DODATEK č. 4

ke Smlouvě o dílo

„II/102 hr. hl. města Prahy-Štěchovice, rekonstrukce. ETAPA I.“

1. Vzhledem k níže popsaným změnám se doplňuje Článek I. Předmět smlouvy o činnosti uvedené v ZBV č. 14 – 22 takto:

PŘERUŠENÍ SVODIDLA NA ZDI, DLOUHÝ NABĚH

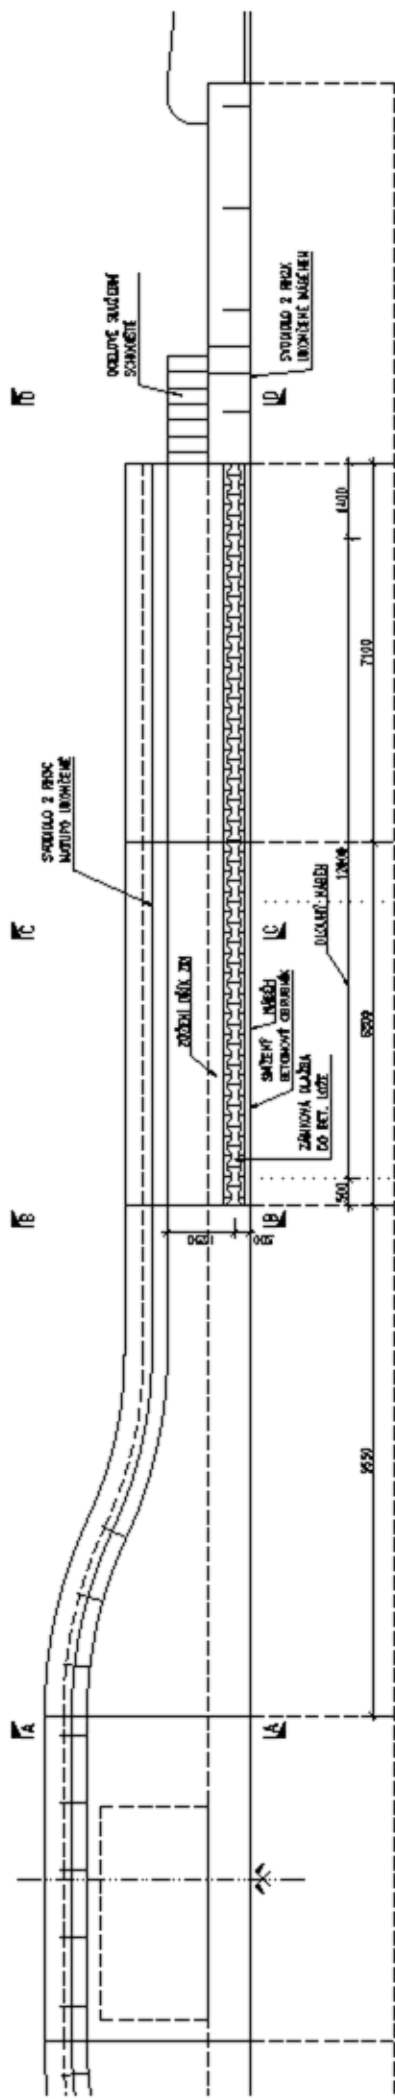
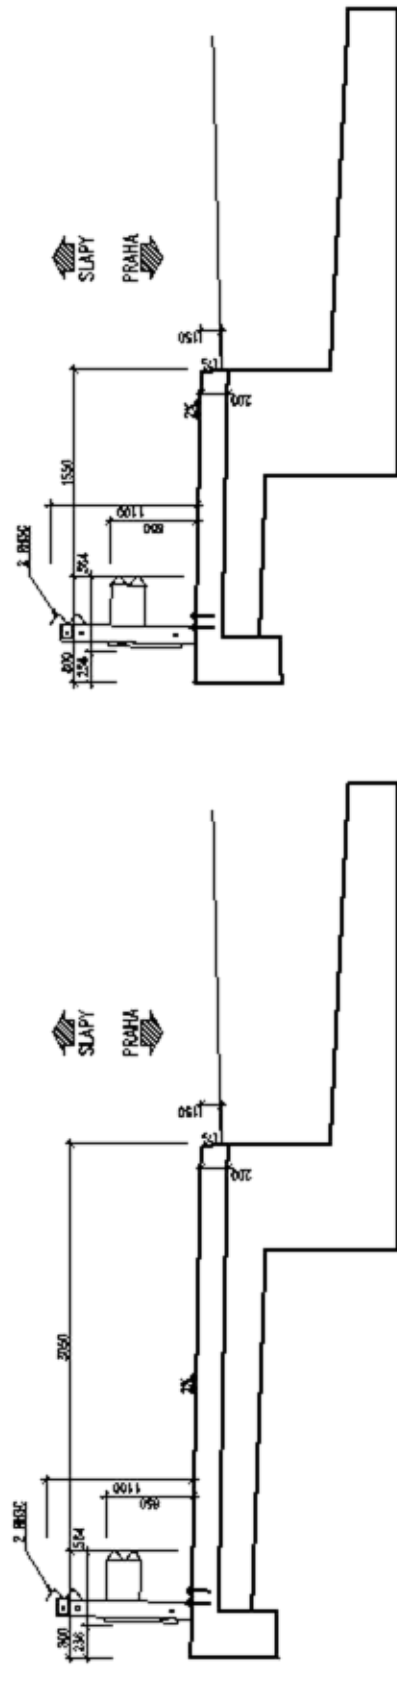
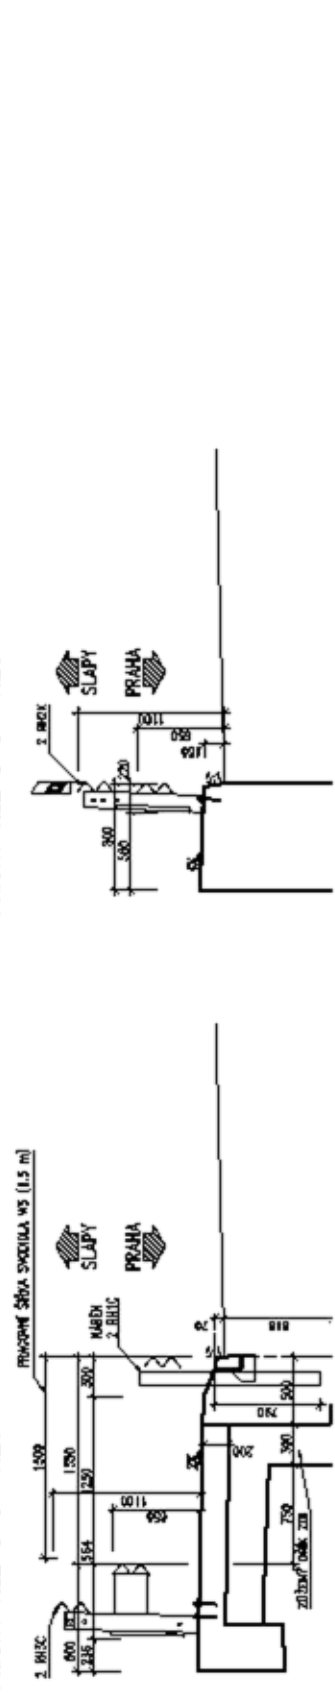
Projektant předložil návrh řešení Opěrných zdí vlevo SO 251, Zdi 11 a 14, v místě autobusových zastávek dle PDPS, které počítalo s ukončením svodidel na opěrné zdi betonovým svodidlem. Tento návrh nebyl odsouhlasen a je požadováno silničním správním úřadem provedení spojitěho nepřerušovaného svodidla za nástupištěm zastávek. S touto úpravou svodidel je spojena i změna tvaru dilatačních celků ŽB zdí u autobusových zastávek a odvodnění vozovky (SO 101) v místě zastávky.

PODÉLNÝ PROFIL 101_1 - LEVÝ OKRAJ VOZOVKY

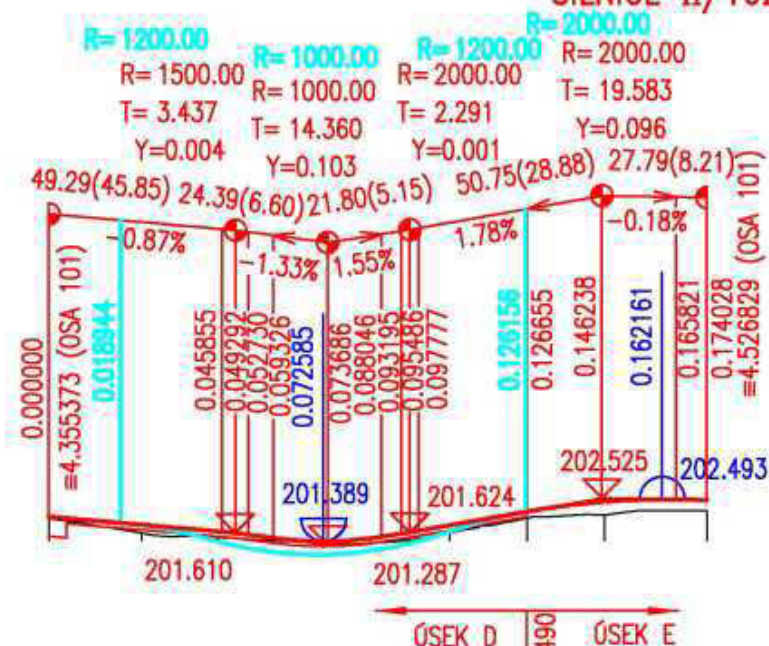
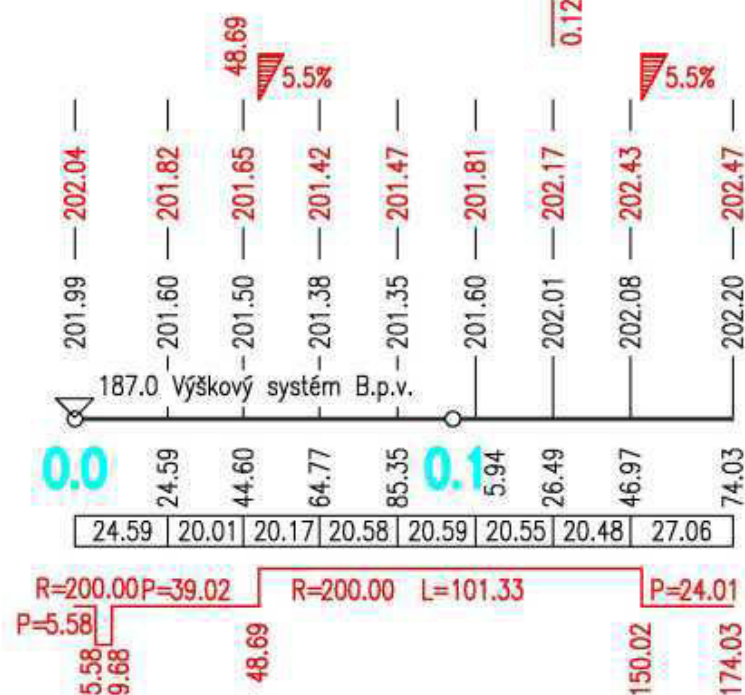
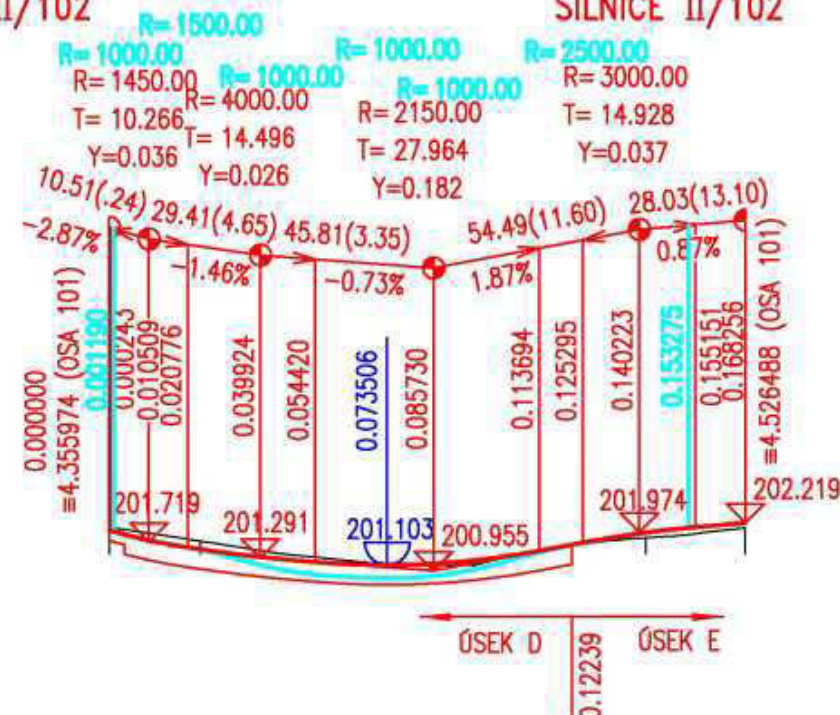
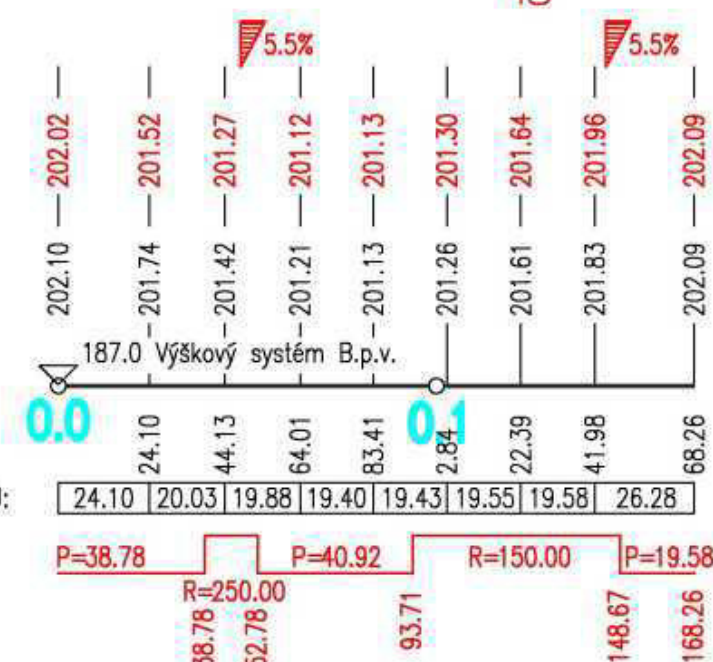
Na základě požadavku SŽ došlo během výstavby ke snížení nivelety vozovky z důvodu zvětšení průjezdní výšky pod železničním mostem. Změna měla vliv na objekty 251 a 101+111.

Byli bychom rádi, kdyby se Vám podařilo v rámci této rekonstrukce, problém nízké průjezdní výšky komunikace pod mostní konstrukcí, vyřešit snížením nivelety komunikace, neboť ze strany Správy železnic není možné měnit niveletu mostní konstrukce.

ob	OBNOVA PROPUSTKU V KM 1,389	08.11.2022	
č.	TEXT ZMĚNY / ODPOVĚDĚ	DATUM	PODPIS

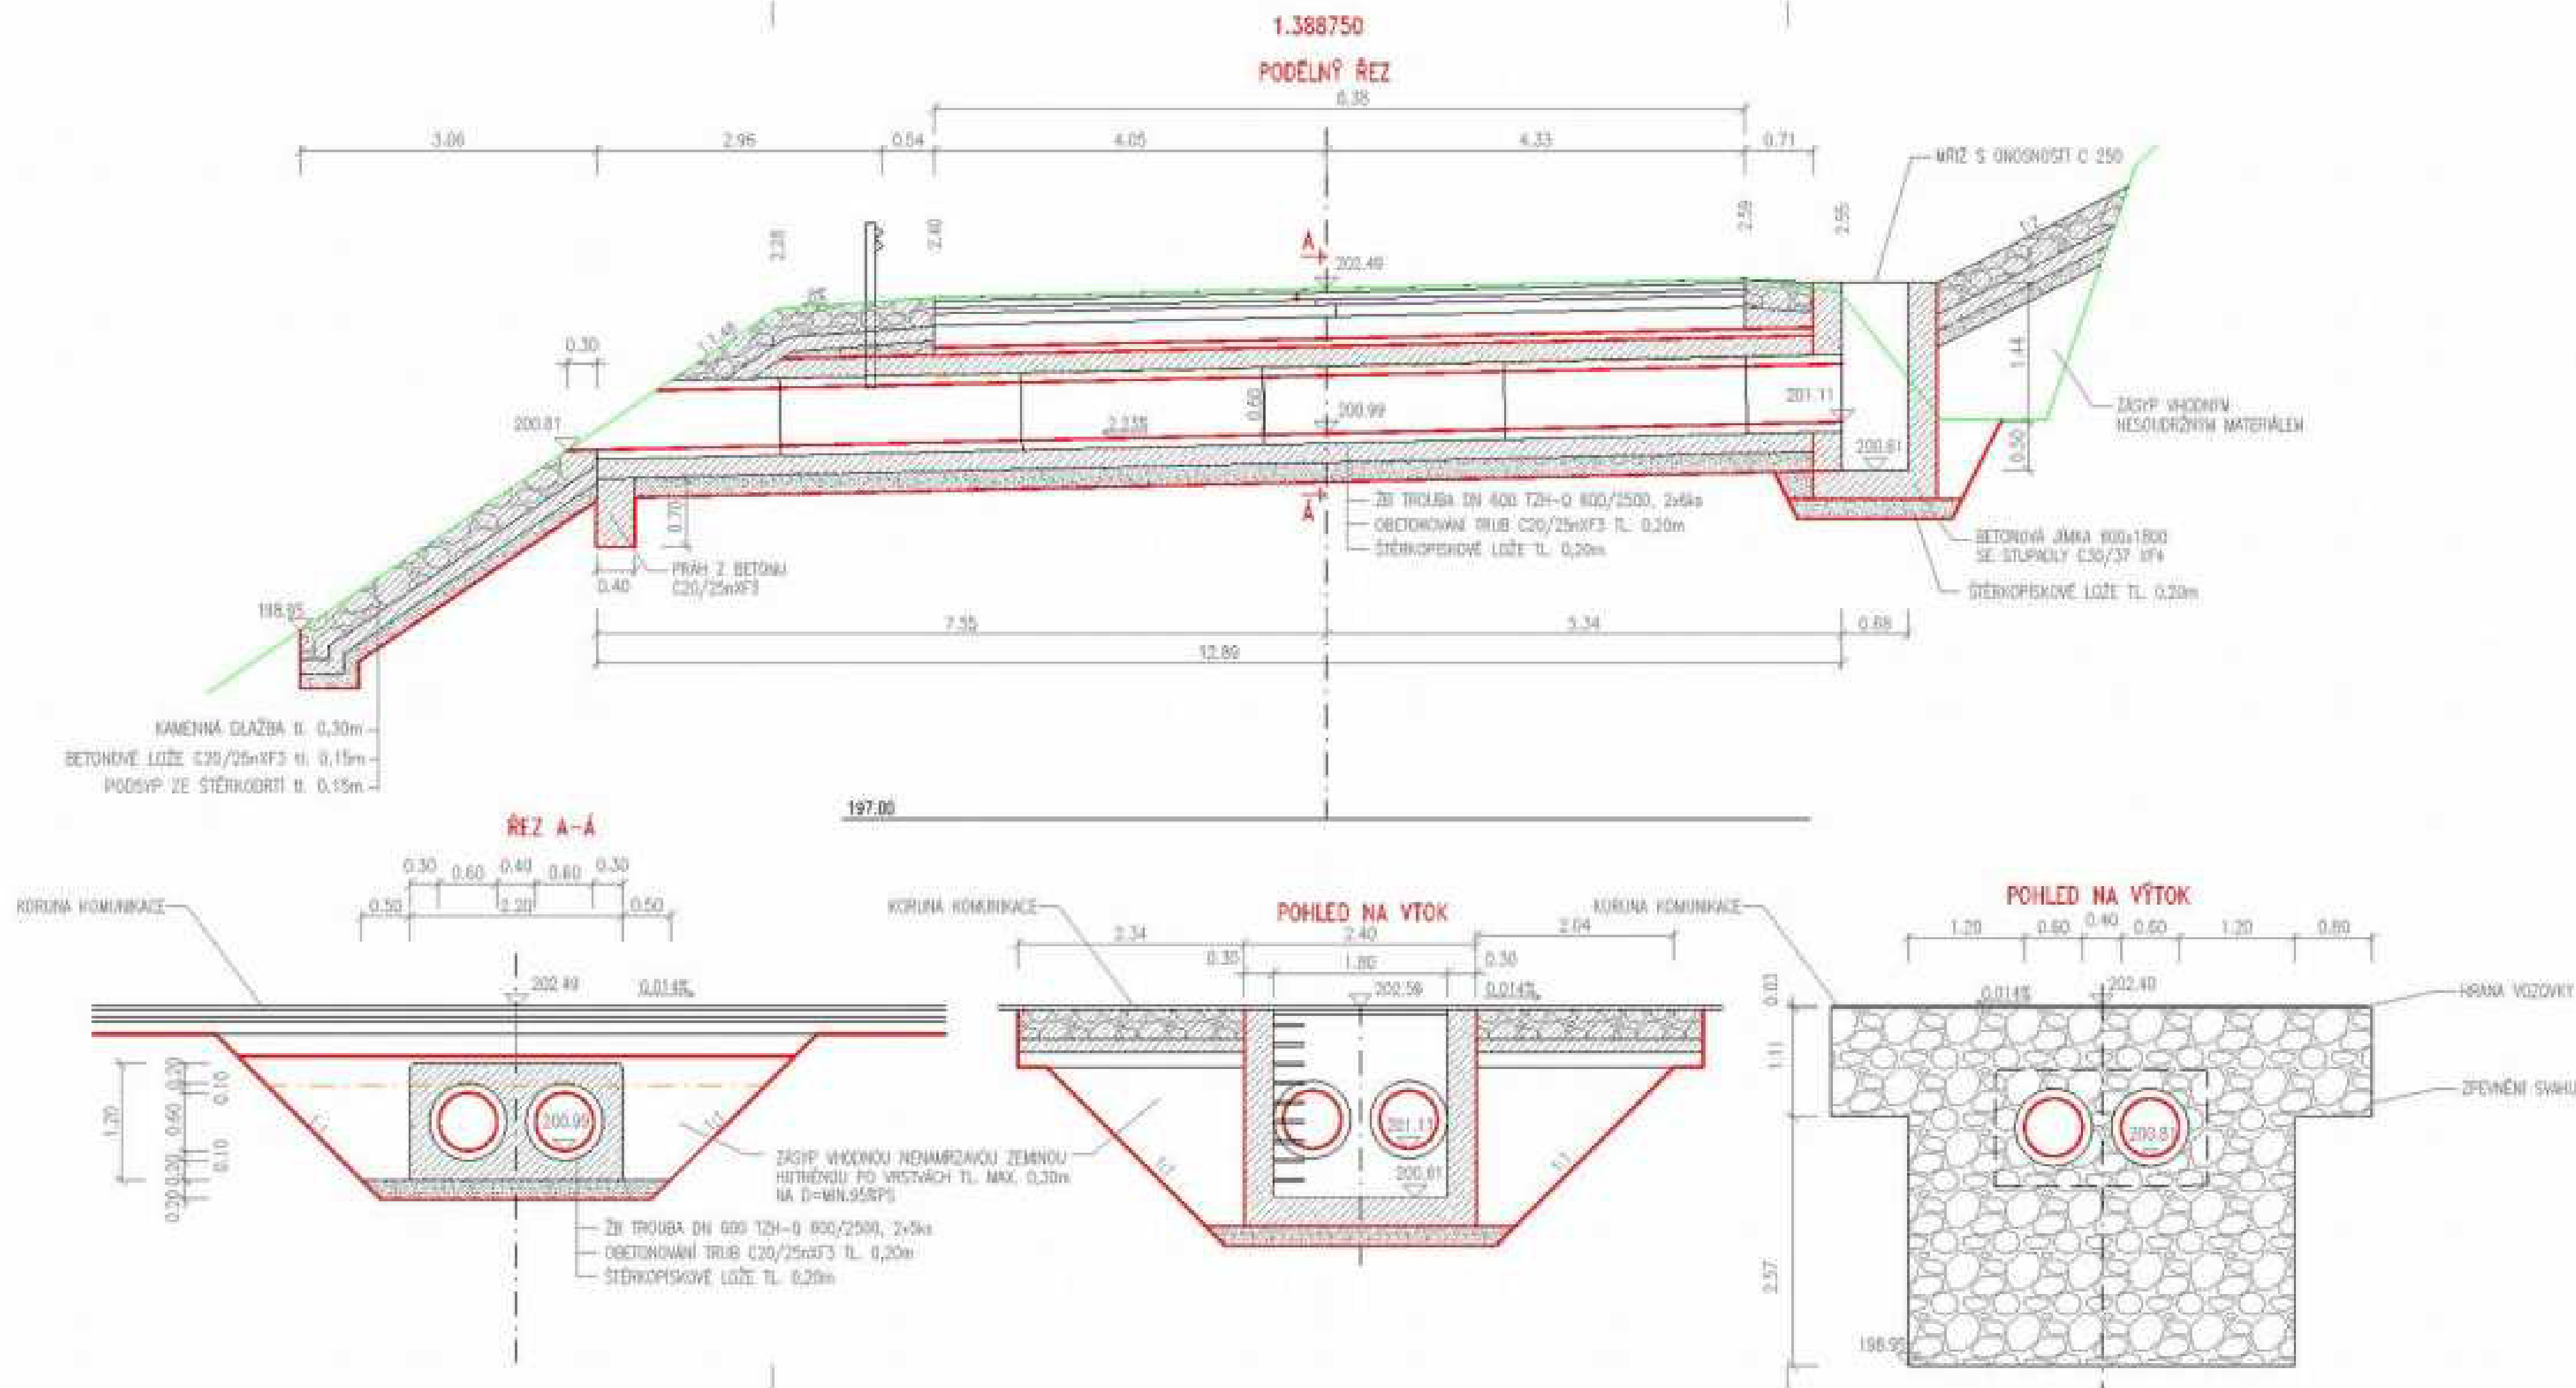
Fotka z místního šetření propustku km1,389
